NOTA DRF/DGAF N° 0724/2025

REF. : SOLICITUD DE VISTO BUENO PARA DAR INICIO A LA  
CONSTRUCCIÓN DE UNA UNIDAD DE SALUD FAMILIAR DE  
TIPOLOGIA SATÉLITE, EN LA COLONIA ESCALERA - II REGIÓN  
SANITARIA SAN PEDRO

USF SATELITE - COLONIA ESCALERA DISTRICTO DE SAN JOSÉ DEL ROSARIO - DPTO. DE SAN PEDRO

FACHADA Y CORTE  
Esc. 1/75

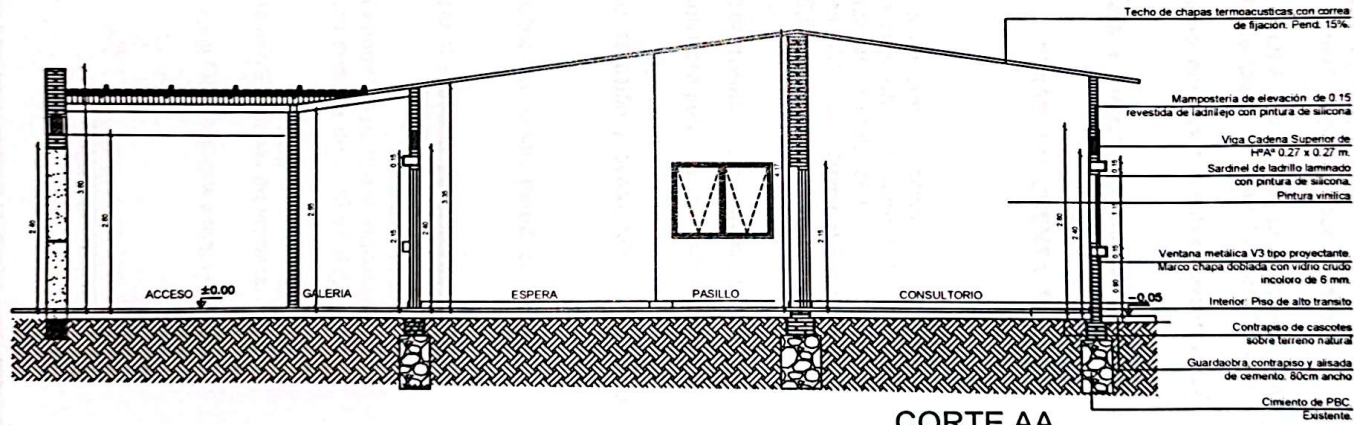
- Se solicita respetar retiros del lindero 3ml. para que los habientes puedan tener ventilación natural y de la calle 6ml.
- Prever acceso de la ambulancia de tal manera a que no interfiera con el acceso peatonal.

Se deberá realizar una estructura metálica de techo con su cálculo y aprobación correspondiente por la Fiscalización y/o Supervisión asignados a la obra. Esta estructura metálica de techo se debe presupuestar y corresponder al área total de techo, con alero de 0.50 y pendiente mínimo de 15%, con canalera de desagüe pluvial cuyo desarrollo se debe calcular considerando que debe iniciar el desarrollo 0.80 cm. por debajo del techo de chapa con caño de bajada y rejilla de desagüe pluvial.

Se deben usar chapas termoacusticas con aislación de poliuretano expandido 50mm.
